CITTA' DI SAMARATE
Provincia di Varese

“PIANO DI GOVERNO DEL TERRITORIO”

ISTRUTTORIA TECNICA D'UFFICIO: INDIVIDUAZIONE E RETTIFICA DI ERRORI MATERIALI E INCONGRUENZE, PRECISAZIONI E INTEGRAZIONI RELATIVE AGLI ATTI DI P.G.T. ADOTTATI.

Saronno, 19.05.2014

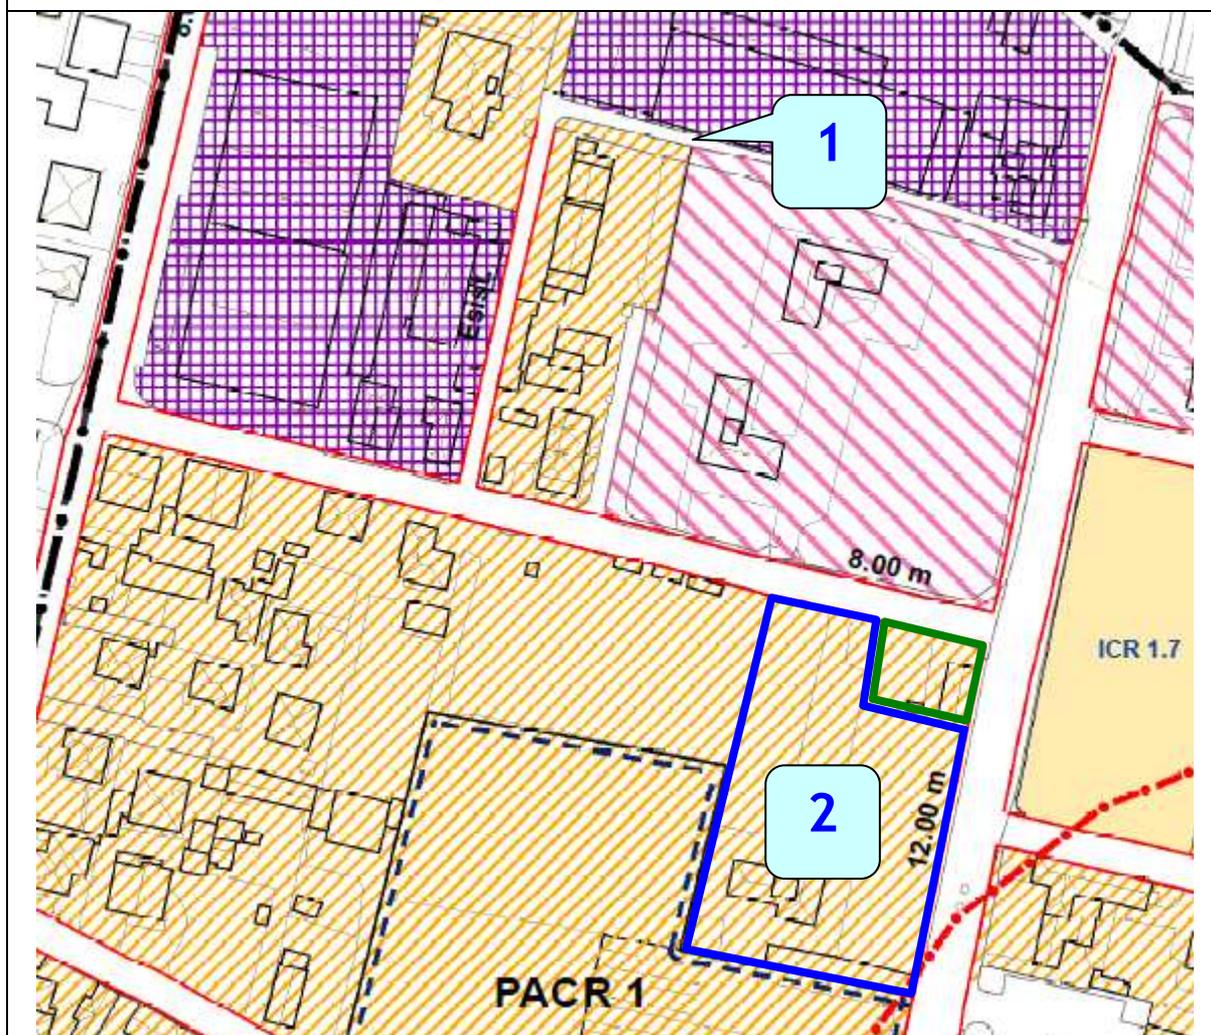
39) Si rilevano i seguenti errori cartografici:

Rettifica 1. Il tracciato stradale è di proprietà privata e quindi da azionare come i rispettivi ambiti posti lungo il lato Sud (parte in AUR1 e parte in AUR2).

Rettifica 2. L'ambito è erroneamente azionato in AUR1 in quanto originariamente parte integrante del più ampio comparto unitario (ex PEEP) posto a Nord dello stesso. Pertanto in analogia a quest'ultimo deve essere azionato in ambito AUR2, secondo il perimetro individuato nel PRG vigente, ad eccezione dell'area posta all'angolo Nord-Est (perimetrata in colore verde) in quanto pertinenza di un fabbricato residenziale privato che rimane pertanto azionato in AUR1.

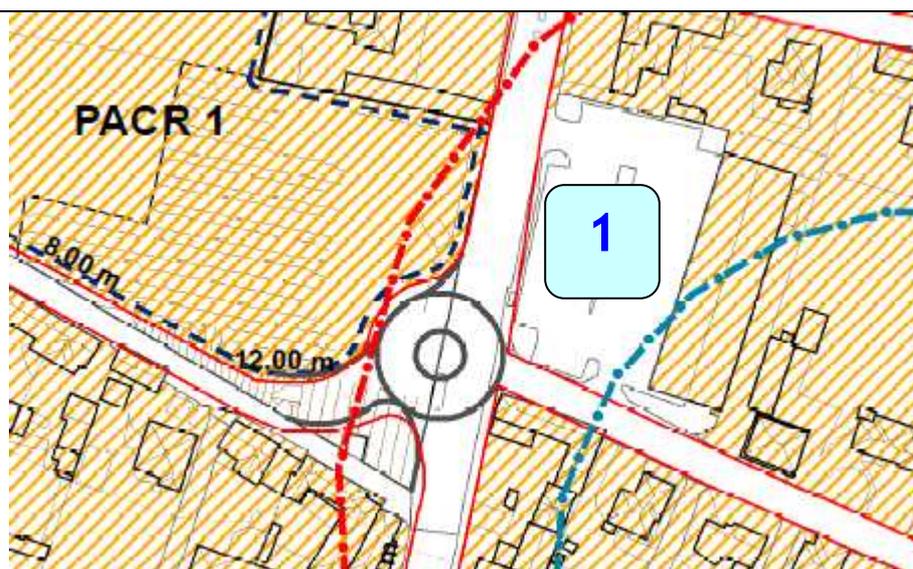
40) Si rileva il seguente errore cartografico:

Rettifica 1. L'ambito risulta erroneamente privo di azzonamento e pertanto, in analogia ai comparti limitrofi, deve essere azzonato in ambito AUR1.

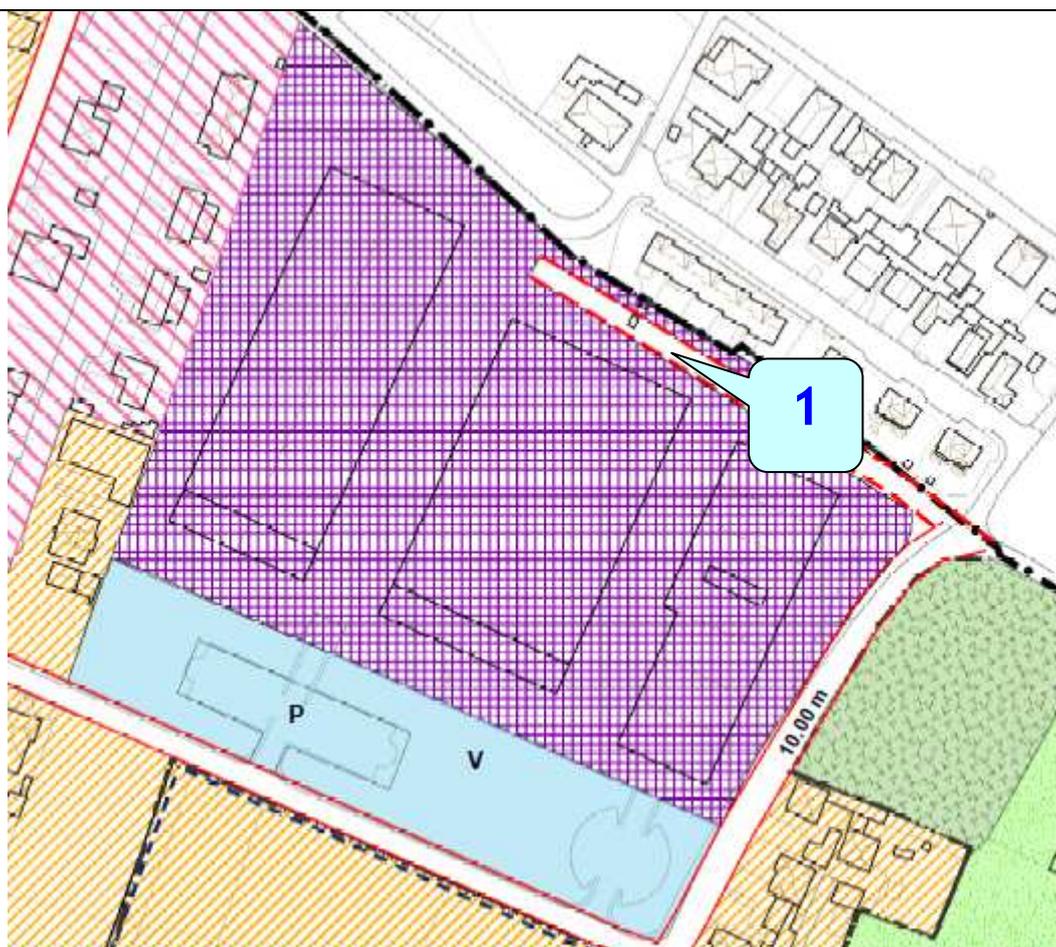
41) Si rileva il seguente errore cartografico:

Rettifica 1. Il tracciato stradale indicato è interno al comparto produttivo e pertanto dovrà essere azzonato includendolo all'area di pertinenza dell'ambito produttivo stesso.

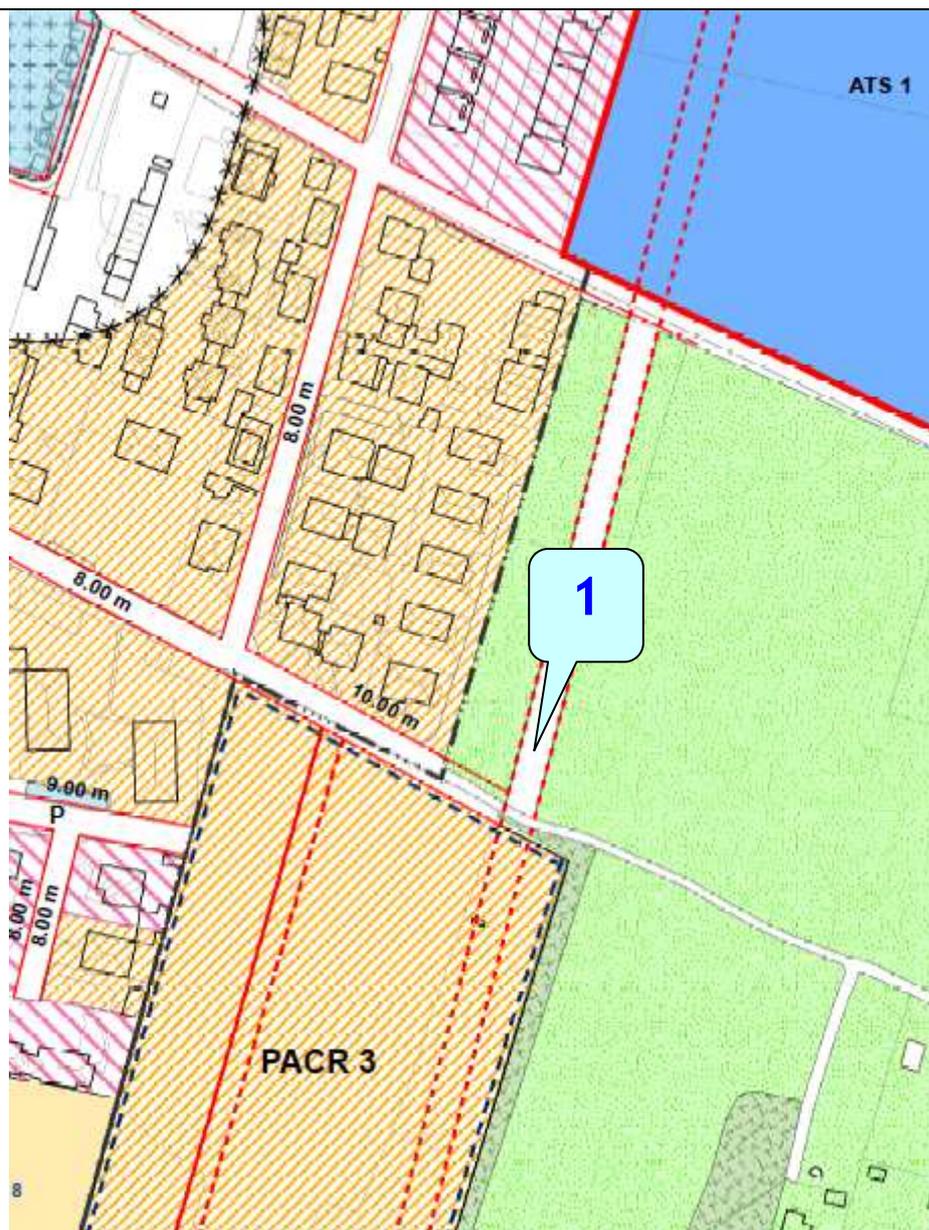
42) Si rileva il seguente errore cartografico:

Rettifica 1. Il tracciato stradale indicato non risulta coerente con quanto indicato negli elaborati progettuali del piano attuativo approvato in itinere PACR3 (ex PII Montenero). Pertanto si dovrà procedere ad allineare il tracciato stradale evidenziato con il margine Est del suddetto comparto, dal quale risulta sensibilmente scostato, e conseguentemente raccordarlo con il prolungamento a Nord verso l'ambito ATS1 e VS1.

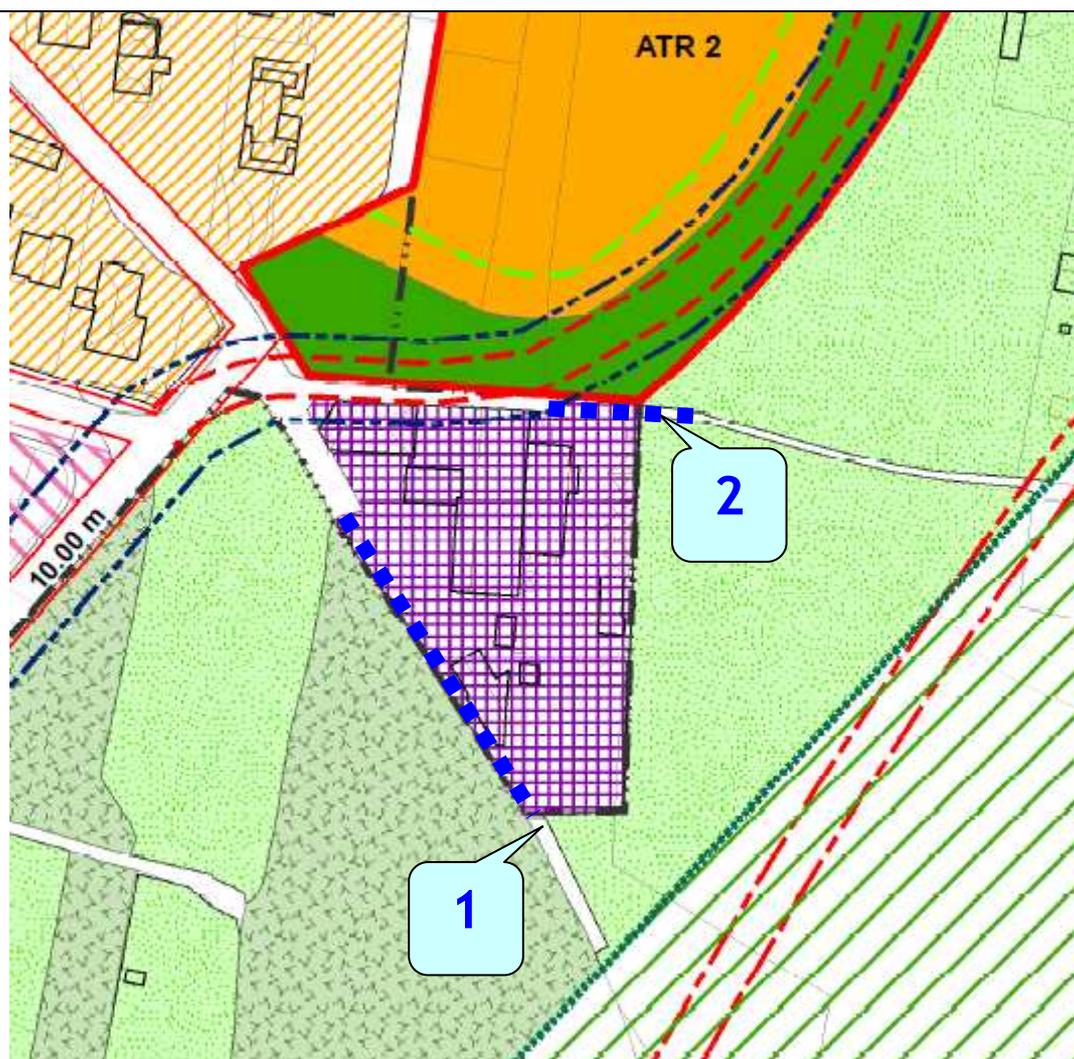
43) Si rilevano i seguenti errori cartografici:

Rettifica 1. Coerentemente con quanto riportato anche nel PRG vigente, il tracciato viario della strada vicinale indicata dovrà avere continuità e quindi essere stralciato dall'azzoneamento dell'ambito produttivo.

Rettifica 2. Vale quanto sopra specificato e pertanto, anche per tale tracciato, si dovrà procedere analogamente alla rettifica già indicata stralciando il tratto incluso nell'azzoneamento dell'ambito produttivo.

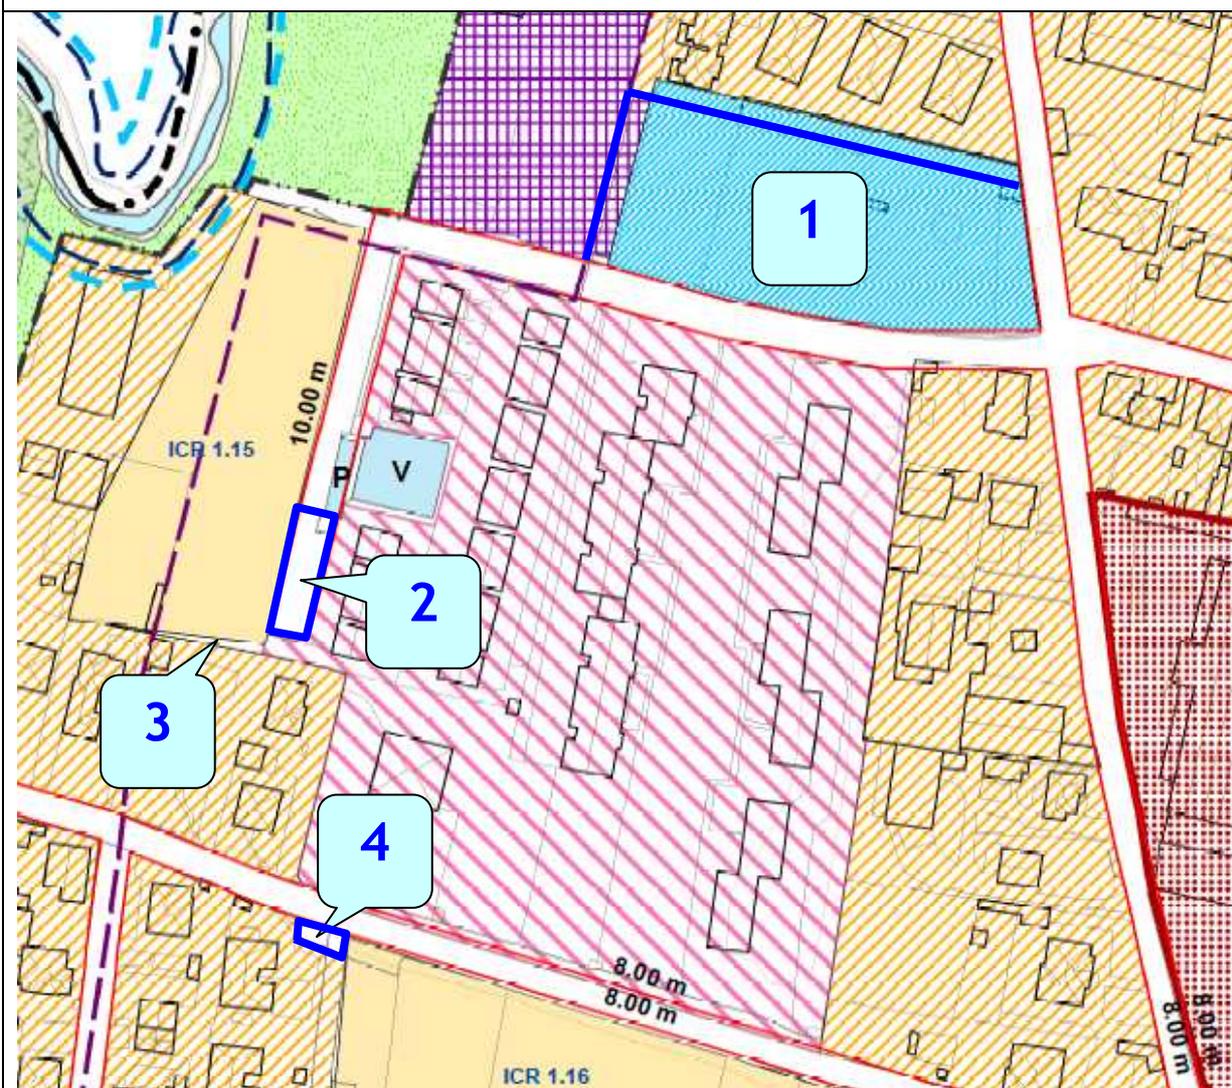
44) Si rilevano i seguenti errori cartografici:

Rettifica 1. Il perimetro dell'ambito destinato ad aree per attrezzature pubbliche e di interesse pubblico (standard) risulta erroneamente definito, anche in relazione alle effettive aree di pertinenza degli ambiti limitrofi, e pertanto dovrà essere rettificato secondo i limiti indicati con le linee in colore blu in corrispondenza dei confini Nord e Ovest.

Rettifica 2. Il perimetro dell'ambito AUR2 deve includere anche l'area indicata con le linee in colore blu, erroneamente individuata come strada.

Rettifica 3. Si evidenzia una piccola area, indicata con le linee in colore blu, rimasta erroneamente non azionata e pertanto la stessa dovrà essere inclusa nel perimetro dell'ambito ICR 1.15.

Rettifica 4. Si evidenzia una piccola area, indicata con le linee in colore blu, rimasta erroneamente non azionata e pertanto la stessa dovrà essere inclusa nel perimetro degli ambiti AUR1.

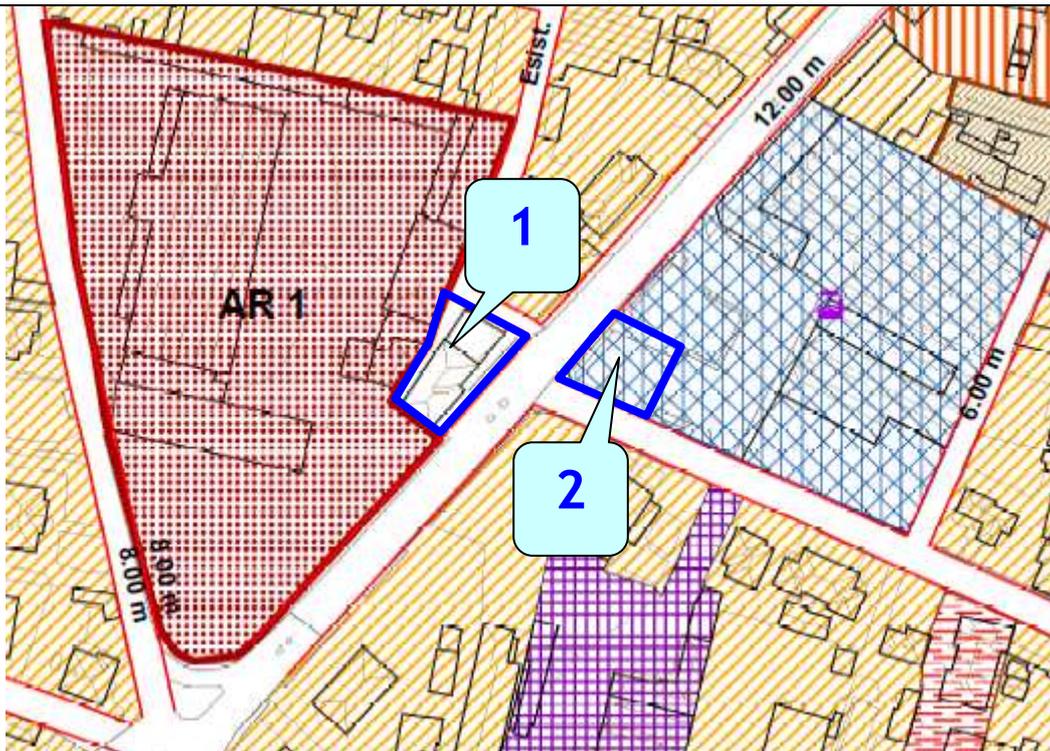
45) Si rilevano i seguenti errori cartografici:

Rettifica 1. L'area evidenziata, indicata con le linee in colore blu, è rimasta erroneamente non azzonata e pertanto la stessa dovrà essere inclusa nel perimetro degli ambiti AUR1, analogamente ai comparti limitrofi.

Rettifica 2. L'area evidenziata, indicata con le linee in colore blu, è stata erroneamente azzonata in ambito ITE, ma essendo un parcheggio pubblico la stessa dovrà essere indicata nell'ambito dei servizi esistenti (Parcheggi).

46) Si rileva il seguente errore cartografico:

Rettifica 1. L'area evidenziata, indicata con le linee in colore blu, è rimasta erroneamente azzonata come area stradale e pertanto la stessa dovrà essere inclusa nel perimetro degli ambiti AUR1, analogamente ai comparti limitrofi.

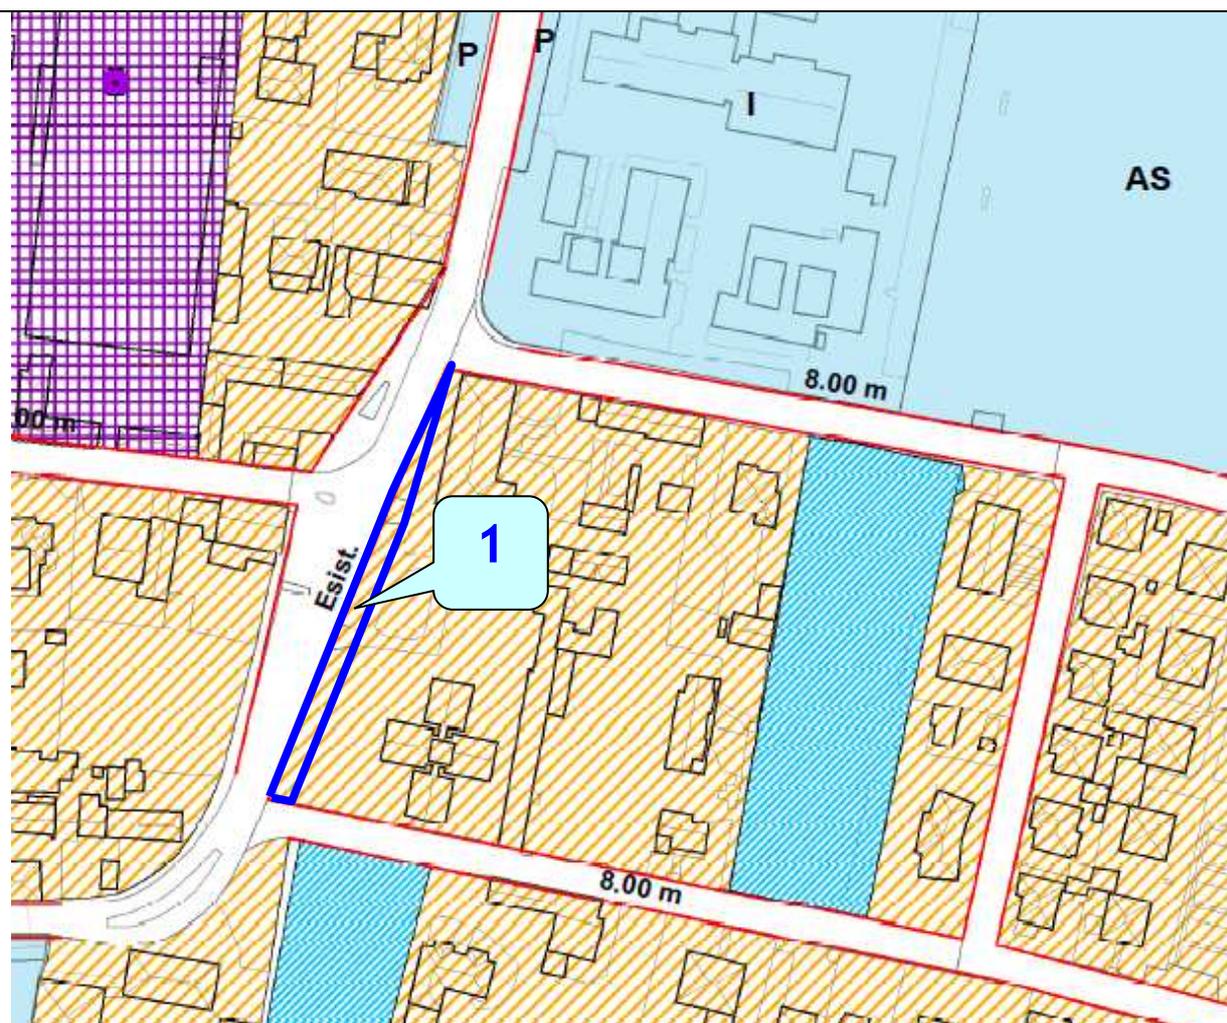
47) Si rileva il seguente errore cartografico:

Rettifica 1. L'area evidenziata, indicata con le linee in colore blu, è stata erroneamente azzonata in ambito AUR1, mentre la stessa dovrà essere individuata come area facente parte della sede stradale.

48) Si rileva il seguente errore cartografico:

Rettifica 1. La porzione lungo il confine Nord dell'area evidenziata, indicata con le linee in colore blu, è stata erroneamente azionata in ambito AUR2, mentre la stessa dovrà essere ineteramente indicata come ambito AUR1.

49) Si rileva il seguente errore cartografico:

Rettifica 1. L'area evidenziata è rimasta erroneamente non azionata e pertanto la stessa dovrà essere inclusa nel perimetro degli ambiti AUR1, analogamente ai comparti limitrofi.

50) Si rilevano i seguenti errori cartografici:

Rettifica 1. L'area evidenziata, indicata con le linee in colore blu, è stata erroneamente azzonata in ambito AUR1, ma la stessa dovrà essere inclusa nell'ambito dei servizi esistenti essendo area di pertinenza dell'oratorio.

Rettifica 2. L'area evidenziata, indicata con le linee in colore blu, è rimasta erroneamente non azzonata e pertanto la stessa dovrà essere inclusa nell'ambito dei servizi esistenti, analogamente all'ambito posto a Sud (oratorio).

Rettifica 3. L'area evidenziata, indicata con le linee in colore blu, è rimasta erroneamente non azzonata e pertanto la stessa dovrà essere inclusa nell'ambito dei servizi esistenti, analogamente alla porzione di parcheggio pubblico posta a Nord.

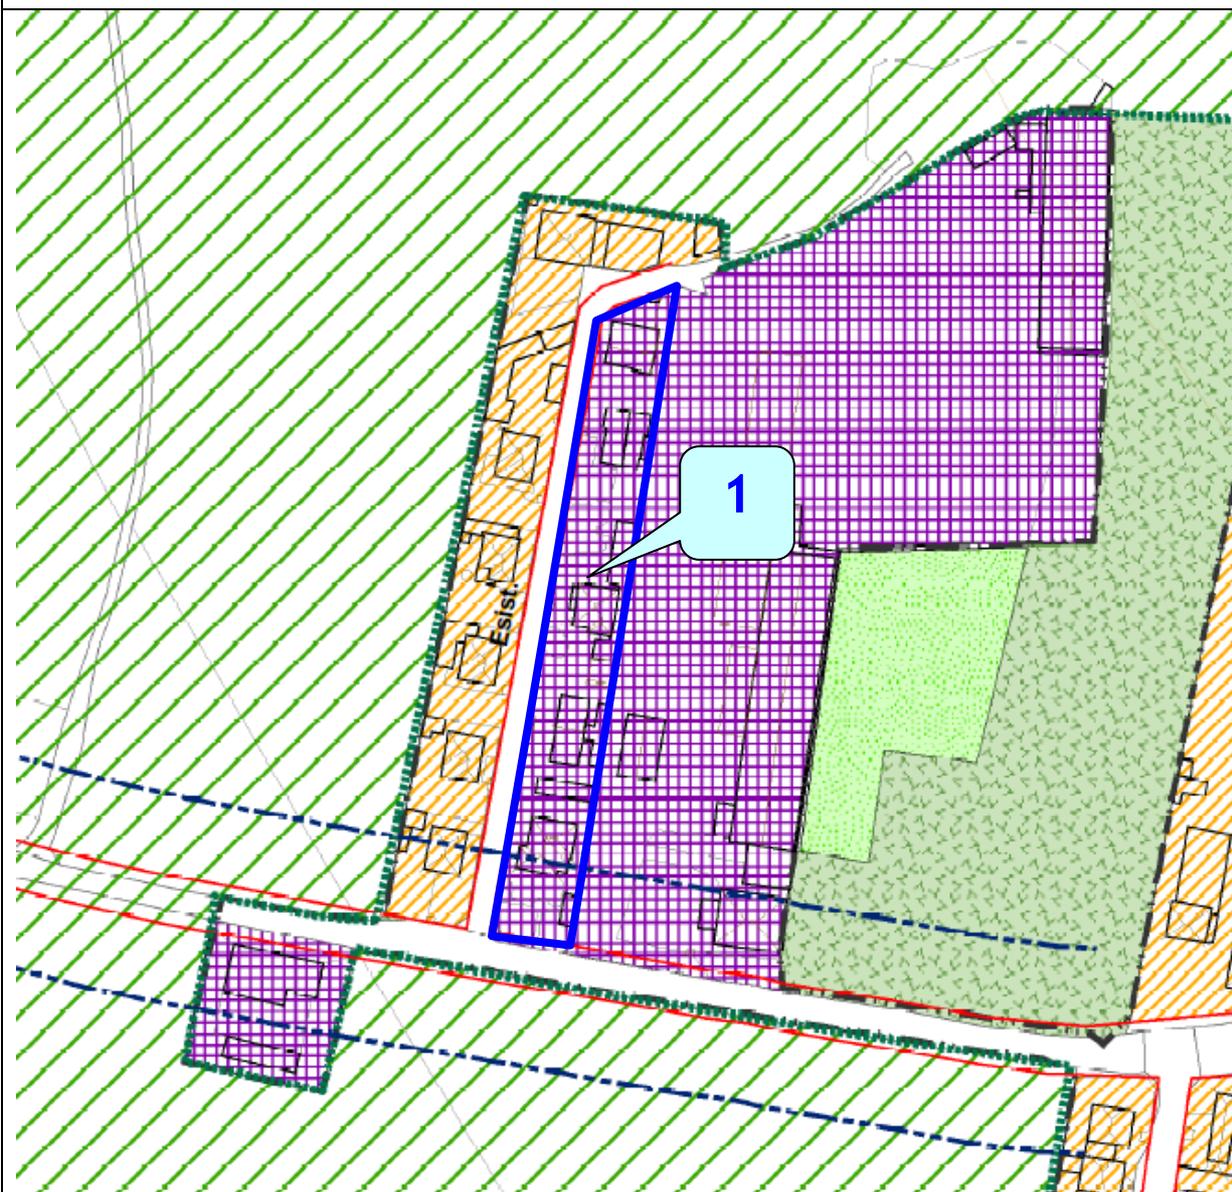
51) Si rileva il seguente errore cartografico:

Rettifica 1. L'area evidenziata, indicata con le linee in colore blu, è stata erroneamente azzonata in ambito IRPE, e pertanto la stessa dovrà essere inclusa nella destinazione urbanistica AUR1, analogamente al limitrofo comparto residenziale posto a Est.
